OBJEKT: Komunalna čistilna naprava Terme Čatež

VRSTA PROJEKTNE
DOKUMENTACIJE: DGD (Dokumentacija za pridobitev mnenj in gradbenega
dovoljenja)

ŠTEVILKA PROJEKTA: 50-2429-00-2024

PRIDOBLEJENI PROJEKTNI POGOJI IN MNENJA

VSEBINA RISBE: Situacija obstoječega stanja – prikaz infrastrukture in namenske rabe prostora

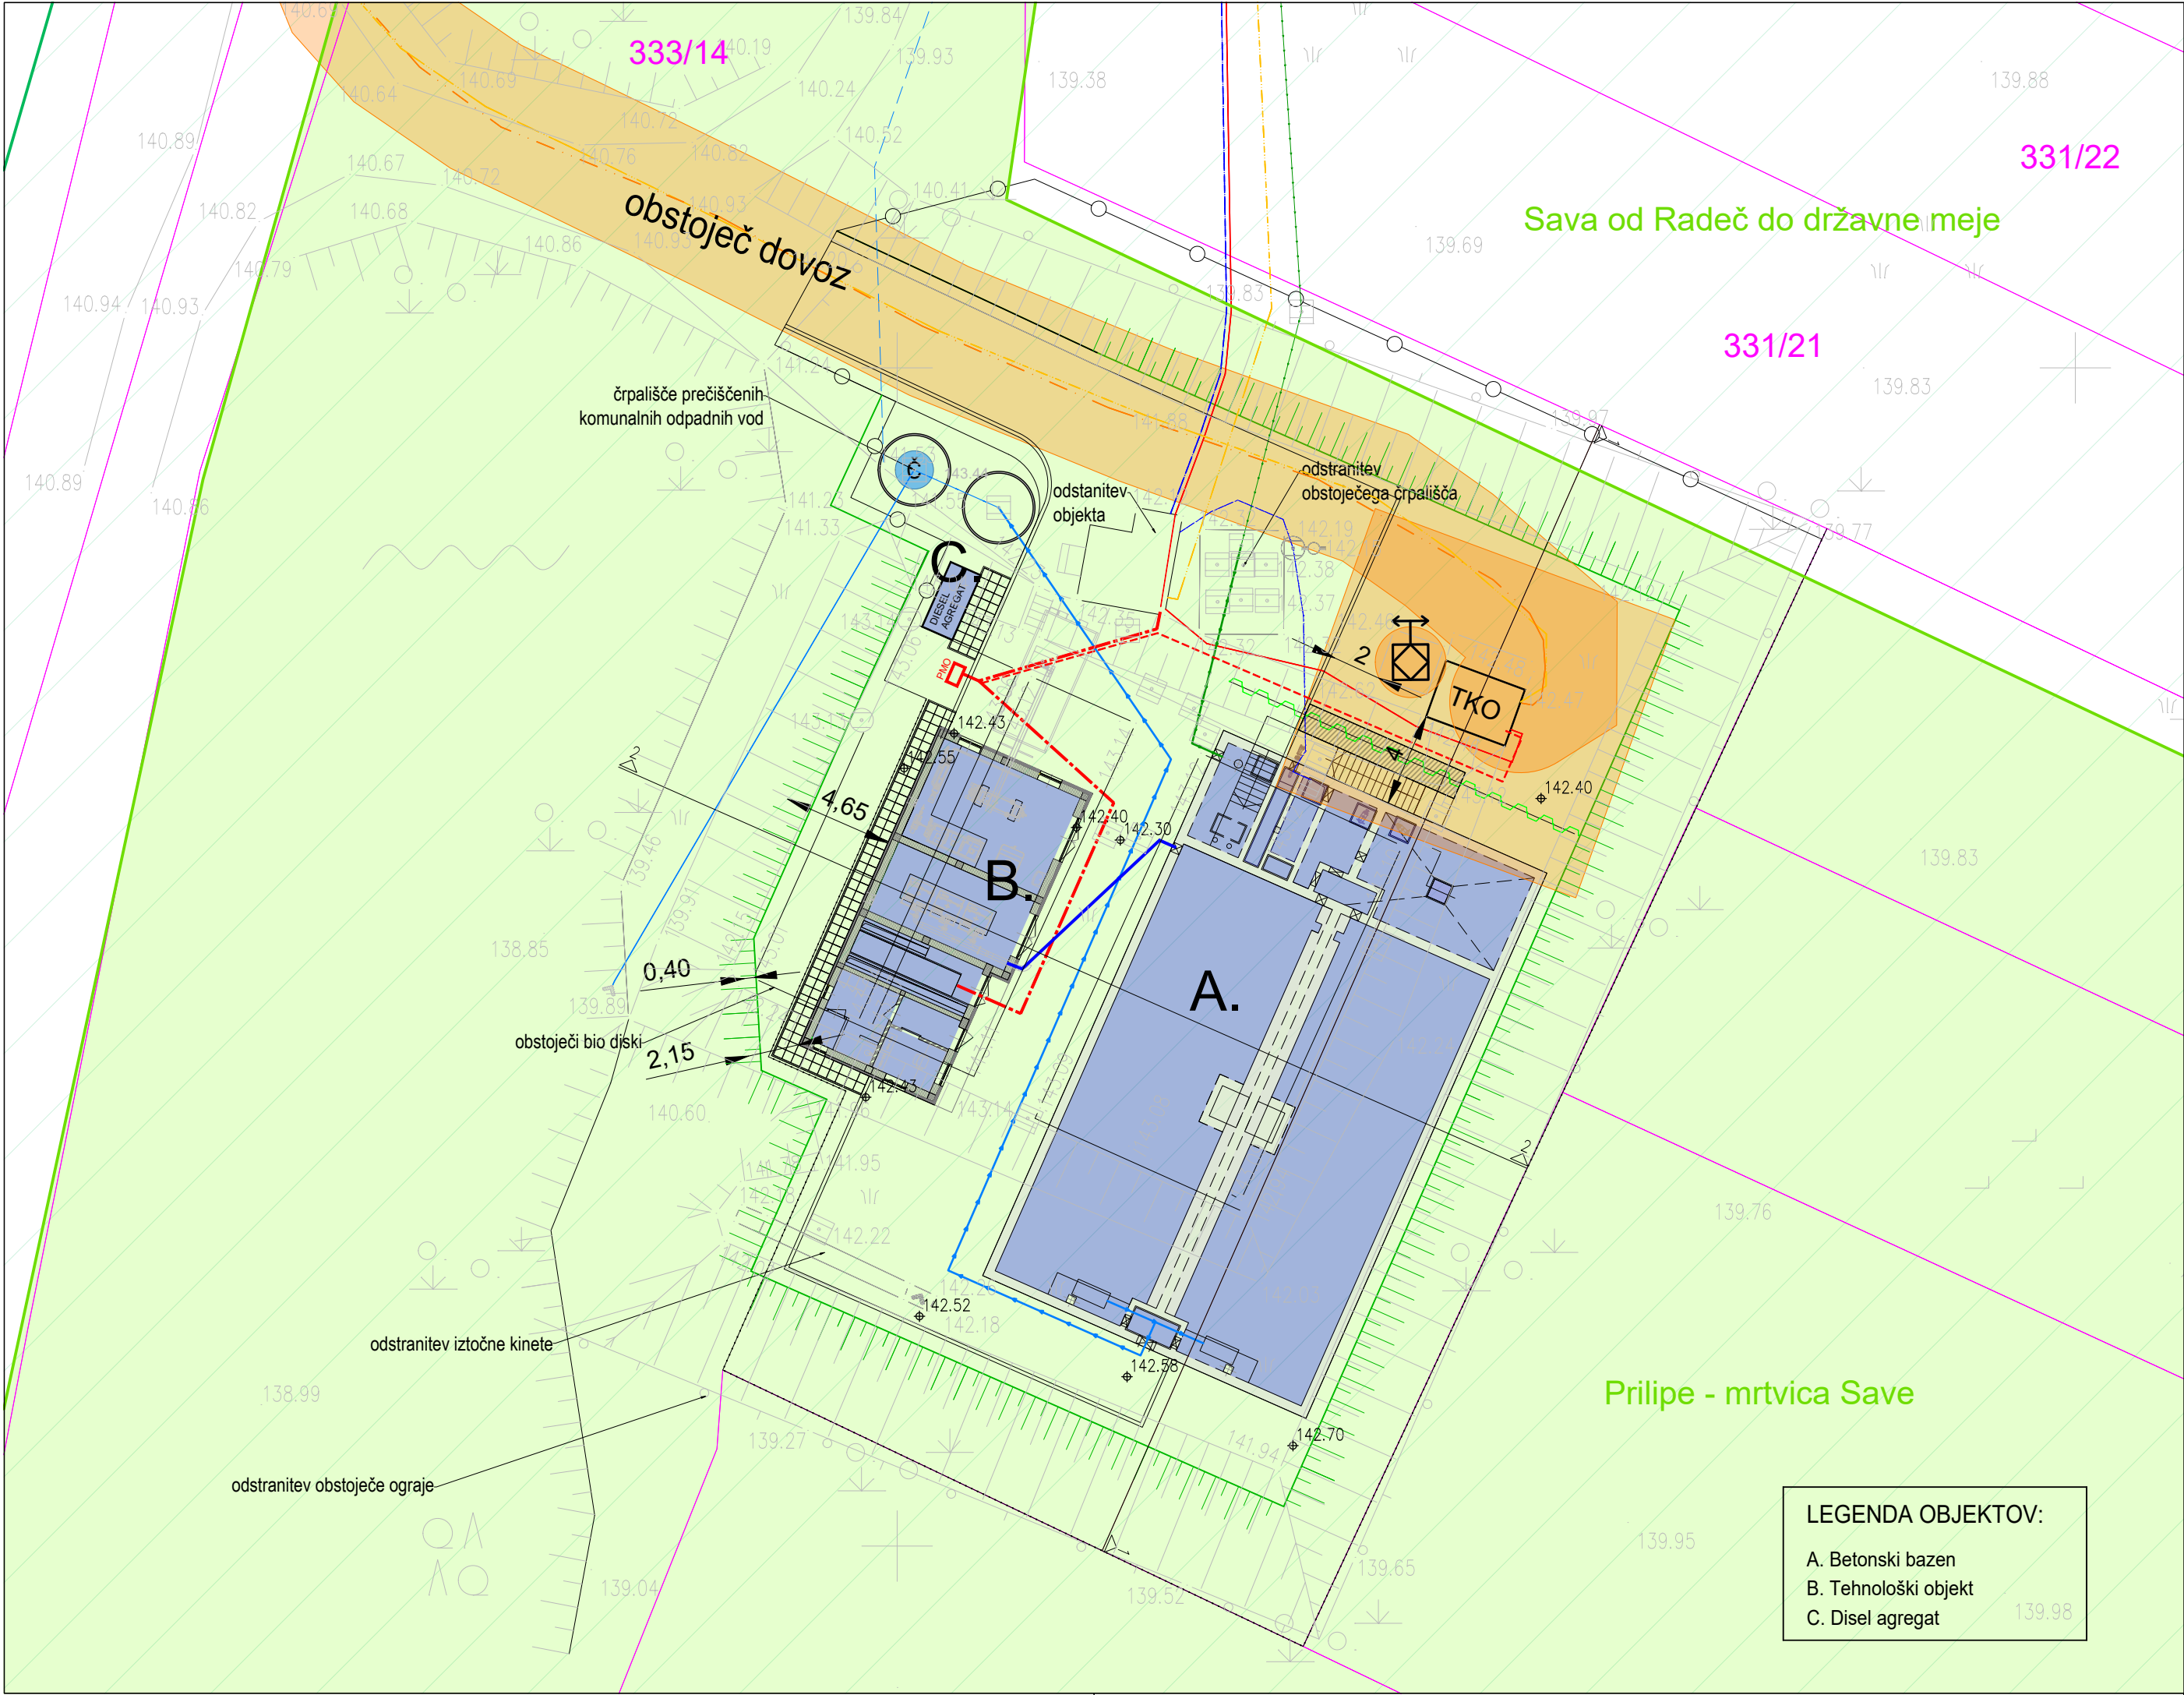
Risba številka 2.1.2, Situacija obstoječega stanja - prikaz varovalnih pasov infrastrukture in varstvenih območij, označuje varovalni pas TK voda, kar je nepopolno.

3. Hidroinženiring d.o.o., naj projektno dokumentacijo dopolni z varovalnimi pasovi skladno s 17. členom Zakona o elektronskih komunikacijah (Uradni list RS, št. 130/22 in 18/23 - ZDU-1O z dne 11.10.2022), ki določa, da širina varovalnega pasu elektronskega komunikacijskega omrežja poteka za linijski objekt na vsako stran od osi linijskega komunikacijskega voda in znaša 3 metre, za poligonski objekt na vse strani od zunanjih robov območja poligonskega komunikacijskega objekta in znaša 5 metrov in za točkovni objekt na vse strani od zunanjih robov točkovnega komunikacijskega objekta in znaša 1,5 metra.
